中部電力

浜岡原子力発電所
基準津波の策定のうち
歴史記録及び津波堆積物に関する調査について
(コメント回答)

2022年5月31日

歴史記録及び津波堆積物に関する調査について 第1020回審査会合（2021年12月17日）コメント一覧表

敷地のボーリング調査地点（発電所開発前の地形図に投影）

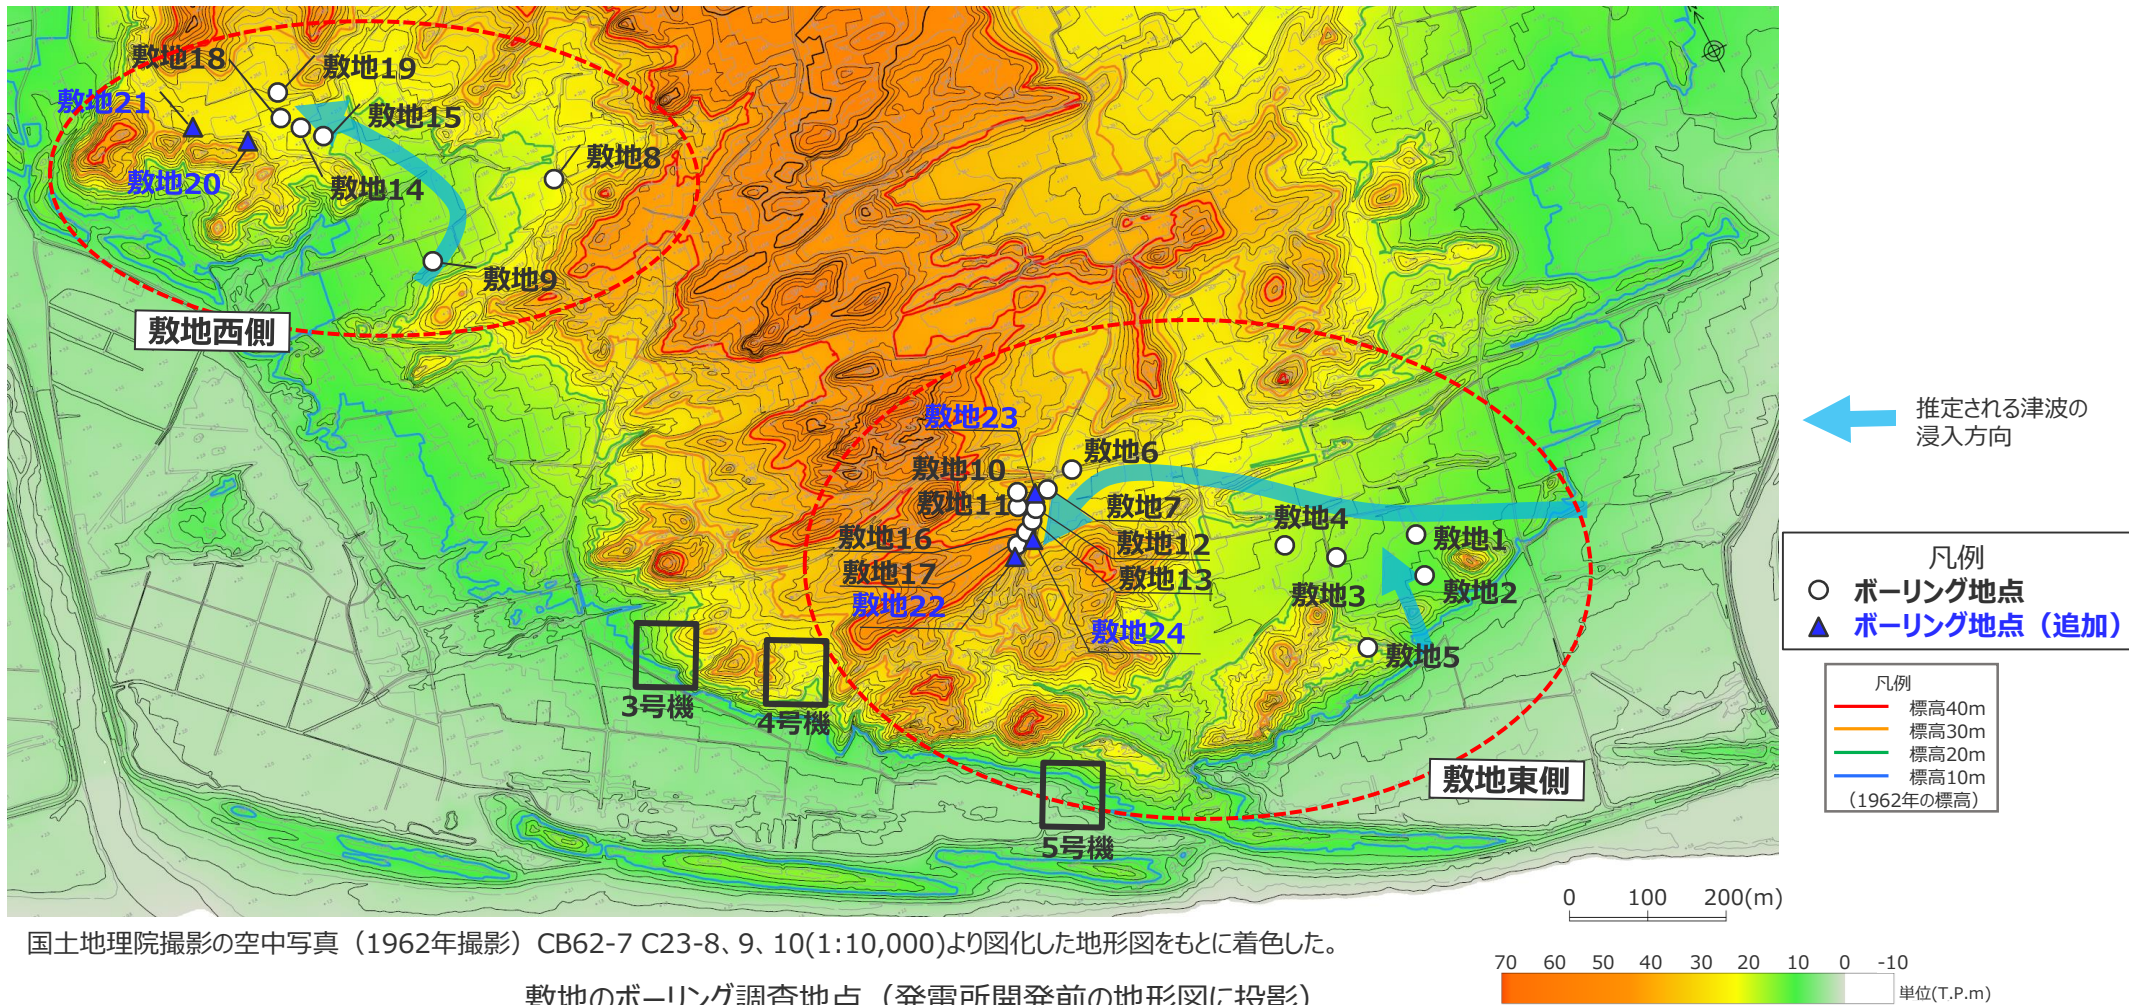
- 敷地のイベント堆積物が分布する上限標高について、物証に基づき示すこと。

- ・ 敷地西側では、敷地18から谷沿いに標高が上がる方向に敷地21を、敷地19から谷を横断するように敷地20を追加した。
- ・ 敷地東側では、敷地17から谷沿いに標高が上がる方向に敷地22を、谷を横断するように敷地23と敷地24を追加した。

■ 追加ボーリングの結果、前回までの調査によって確認されていたイベント堆積物と同程度以上の標高に泥質堆積物が分布することを確認し、その泥質堆積物中にイベント堆積物が認められないことを確認した。

②平面的な分布に関する詳細分析結果（敷地西側）

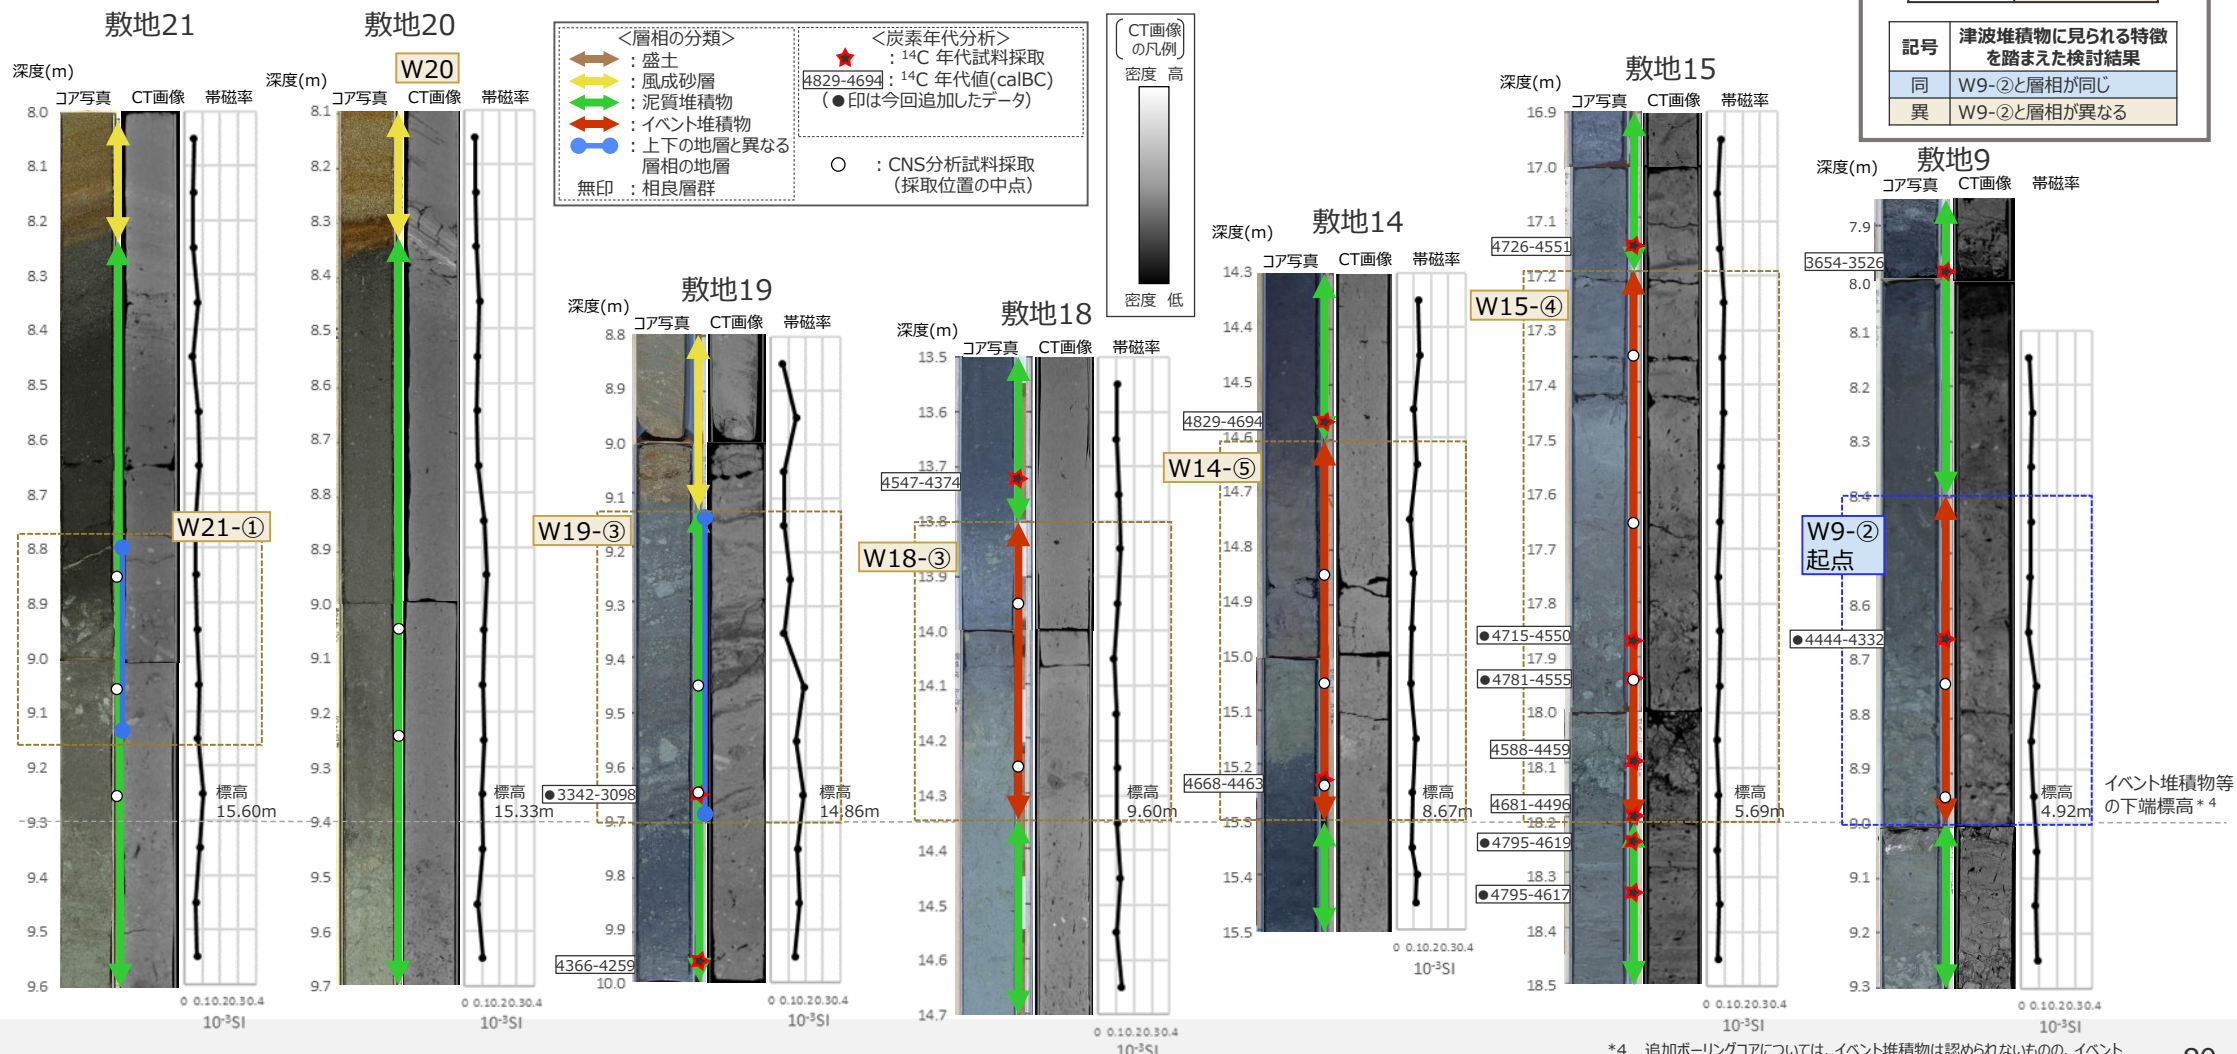
- 風成砂直下に分布するイベント堆積物等について、コア写真、CT画像*1、放射性炭素年代分析結果、帯磁率測定結果を、下端を揃えて並べて示す。
- CT画像観察の結果、W9-②より陸側の風成砂直下に分布するイベント堆積物（W15-④、W14-⑤、W18-③）について、W14-⑤、W18-③はW9-②で見られるような明瞭な崩り込みや構造の乱れは認められず、また、いずれもW9-②に見られる貝化石は認められず、層相が異なることを確認した。イベント堆積物ではないと評価したW19-③*2、追加ボーリングコア（W20及びW21-①*3）についても同様に、W9-②とは層相が異なることを確認した。
- 帯磁率測定の結果、W9-②に顕著な変化は見られず、また、その他の地層においても顕著な変化は見られなかったことから、平面的な分布に関する評価には用いないこととした。
- なお、W19-③とW18-③の違いが識別できないとの指摘について、CT画像による比較を行った結果、W19-③には層理が認められるのに対し、W18-③には認められず、層相が異なることを確認した。

② 平面的な分布に関する詳細分析結果（敷地東側）

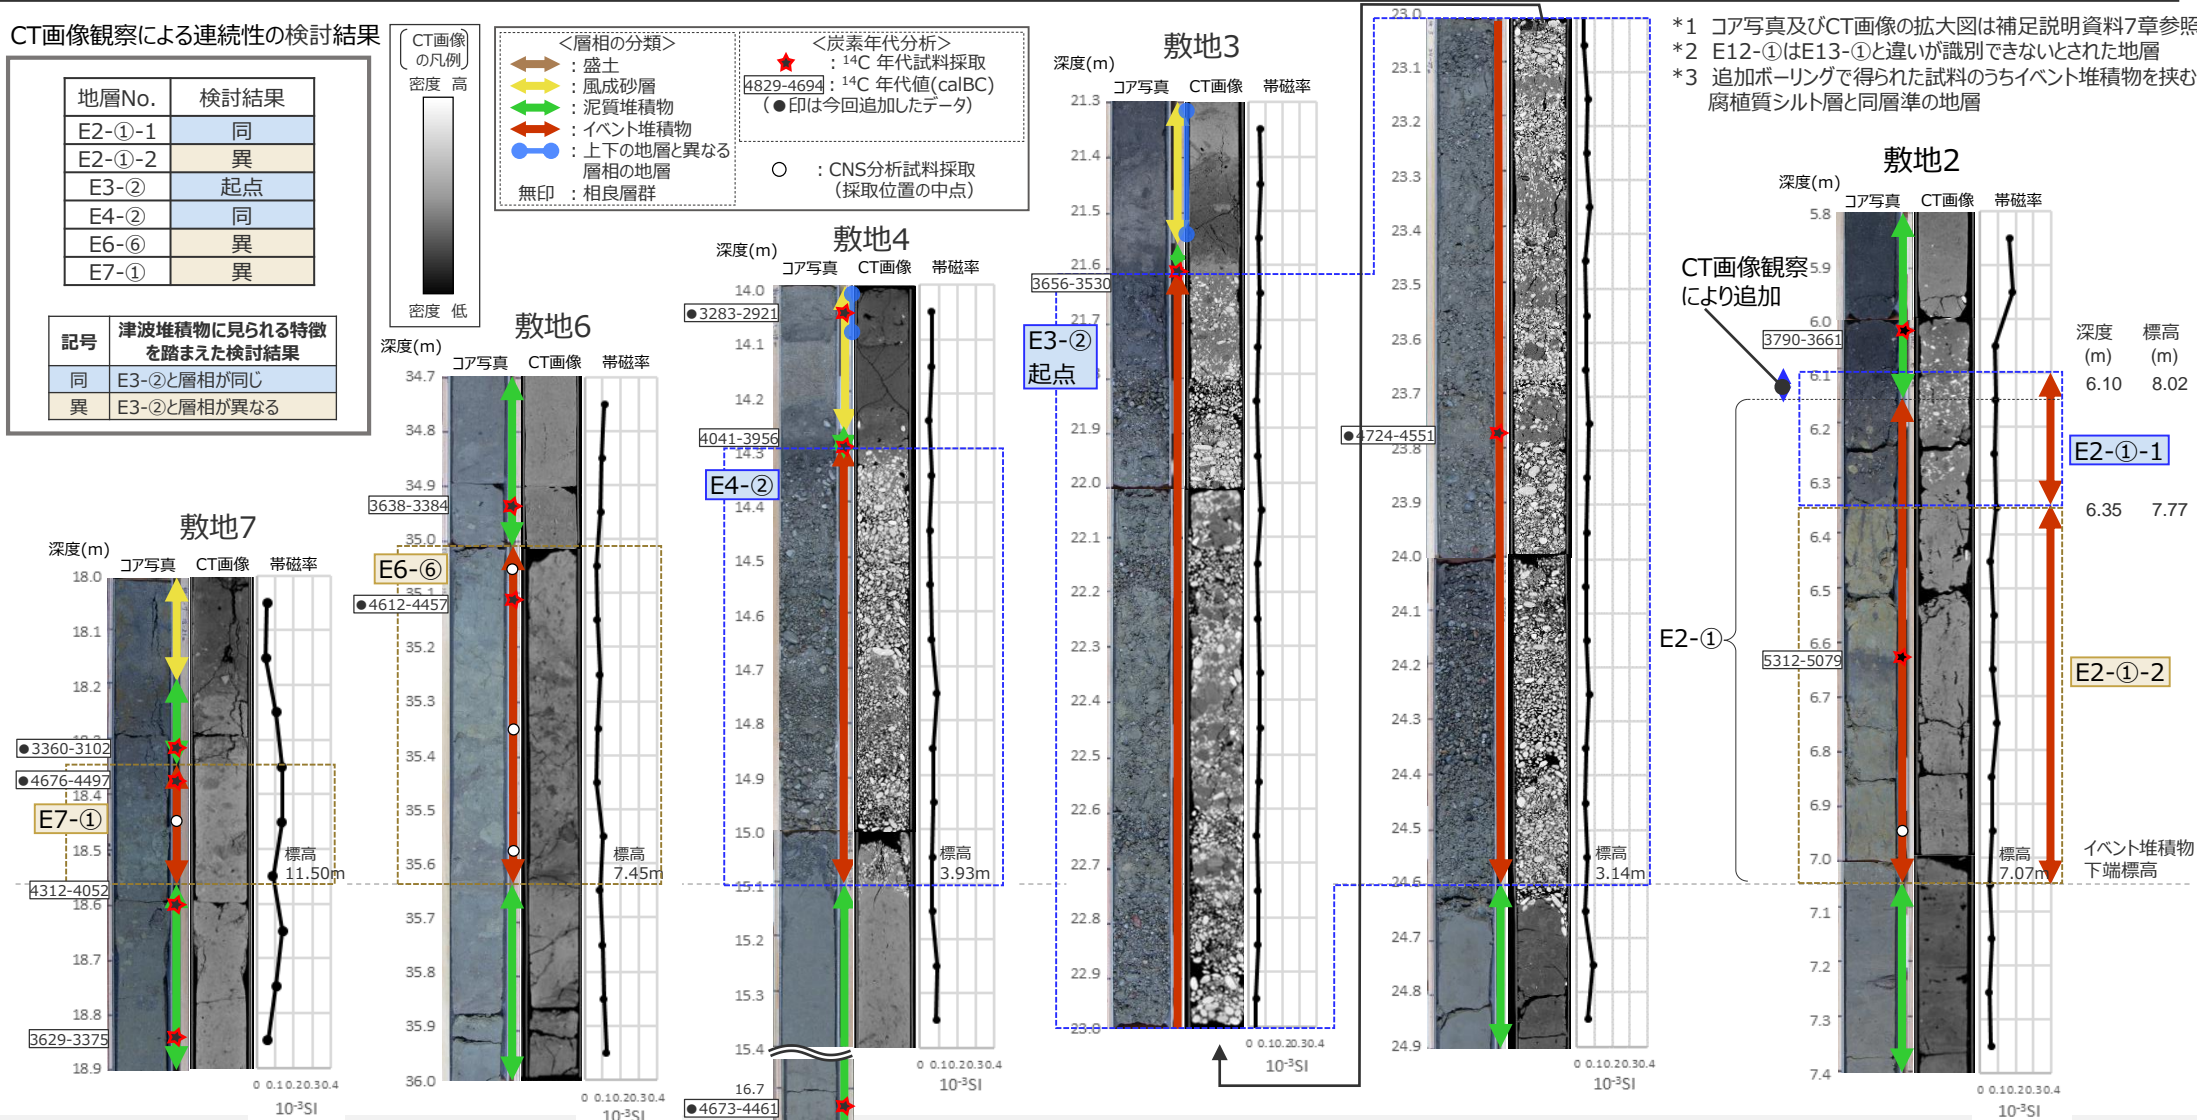
- 帯磁率測定の結果、E3-②に顕著な変化は見られず、また、その他の地層においても顕著な変化は見られなかったことから、平面的な分布に関する評価には用いないこととした。
- なお、E13-①とE12-①の違いが識別できないとの指摘について、CT画像による比較を行った結果、両者に礫と思われる影が確認され、両者の違いは明確でないものの、E13-①に認められる影はコア観察で確認できる偽礫に対応するのに対し、E12-①の下部に認められる影はコア観察で確認できる相良層群の泥岩礫に対応すると考えられる。また、E12-①の上部のシルトには炭化物を含むものの乱れた構造は確認されない。さらに、E12-①に、E3-②に見られる海成礫が含まれないことを確認した。

No.1コメント回答（敷地の津波堆積物の上限標高） 詳細調査分析に基づく評価結果（まとめ） （敷地西側の評価結果（1/2））

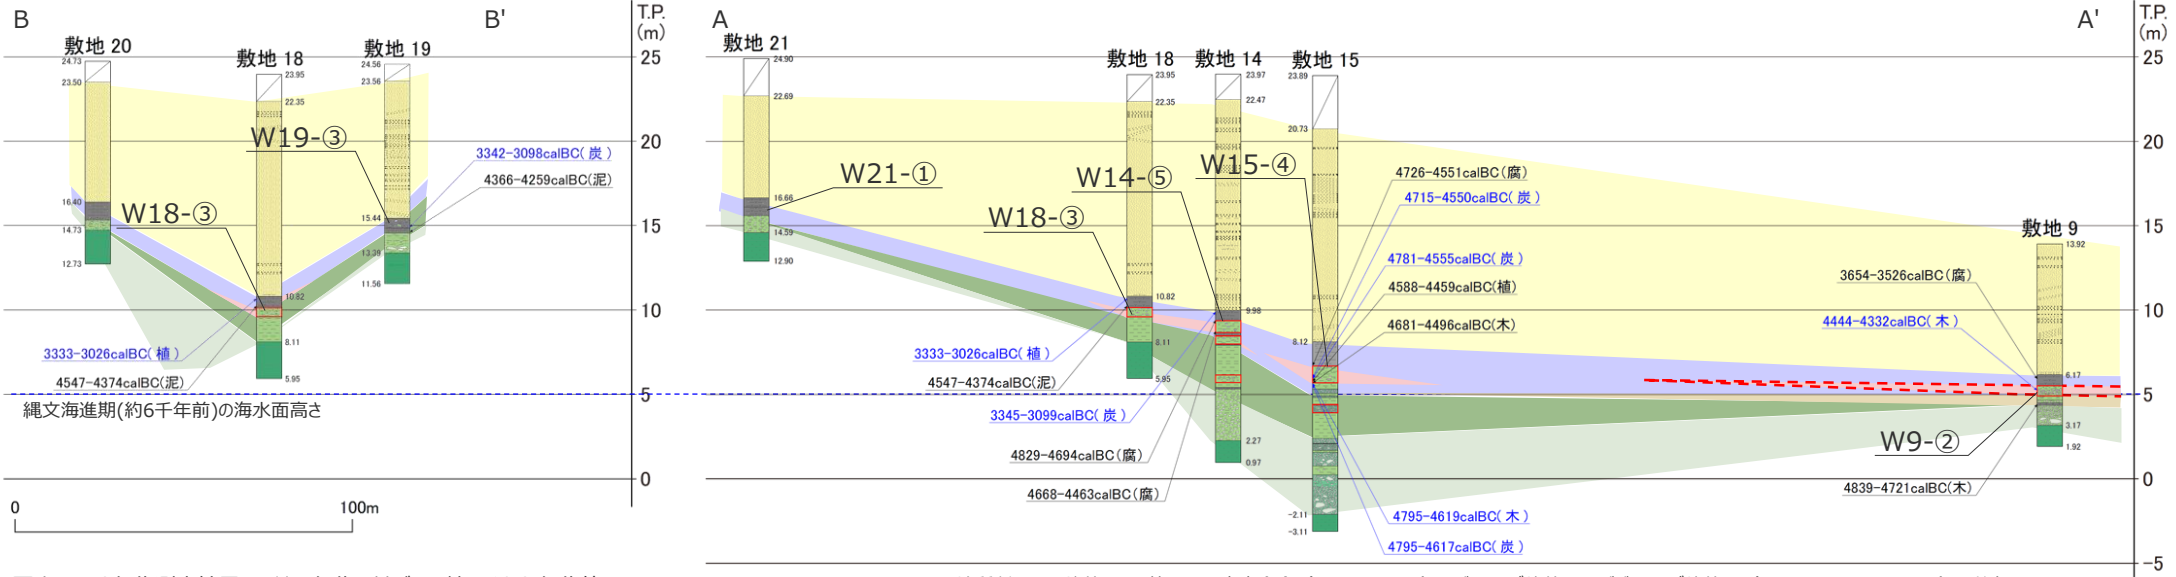
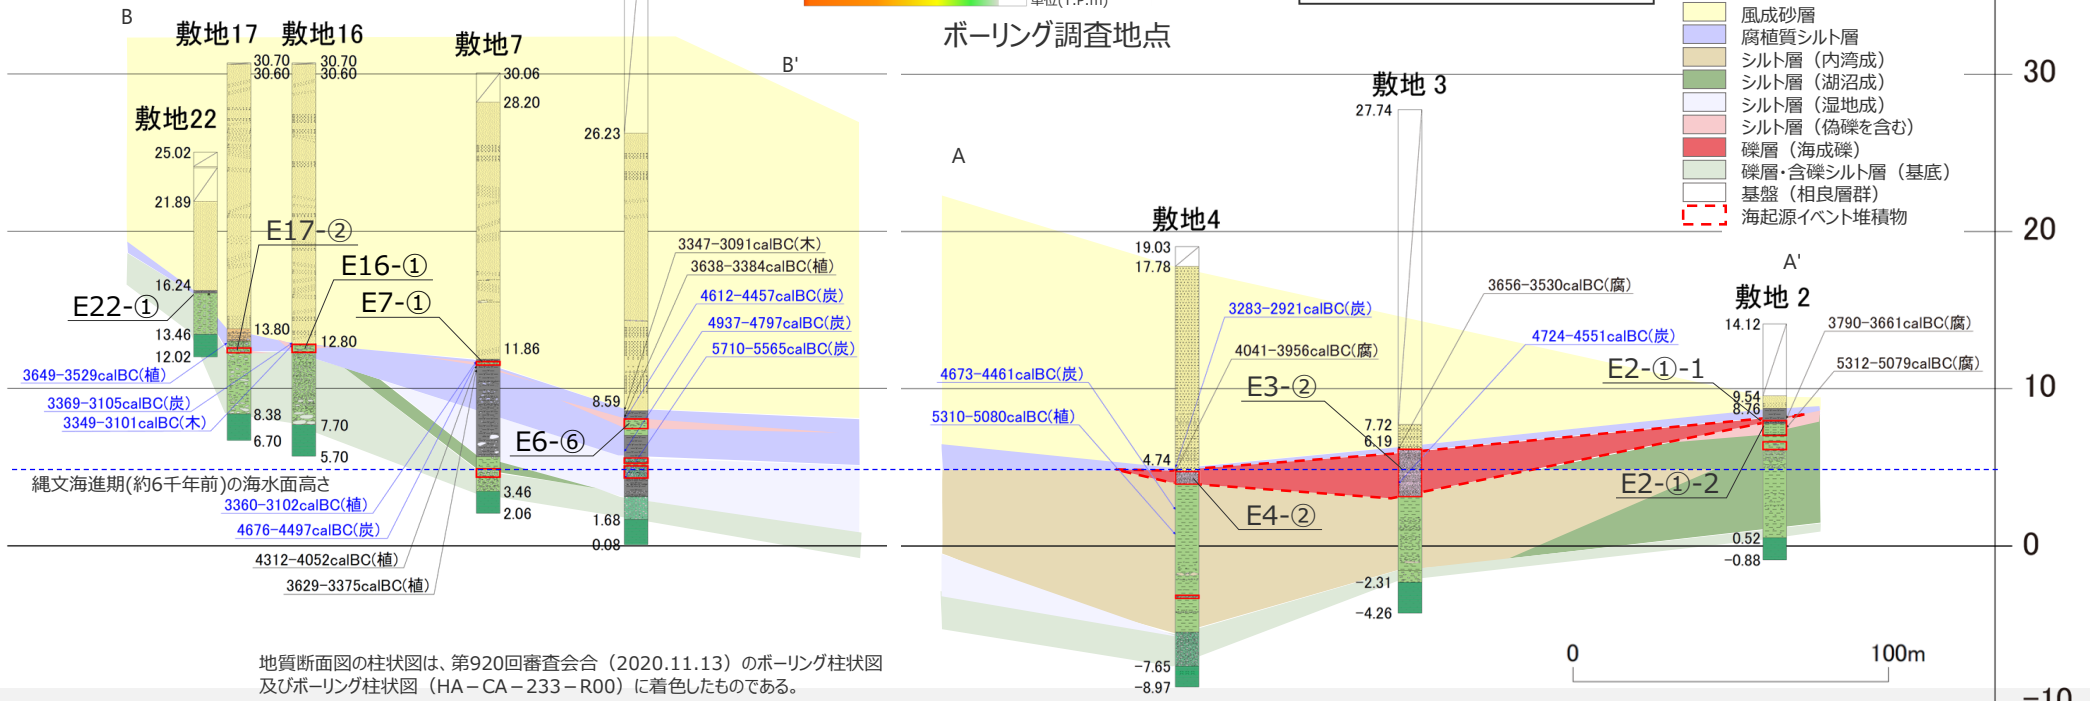
C1

約0～4m
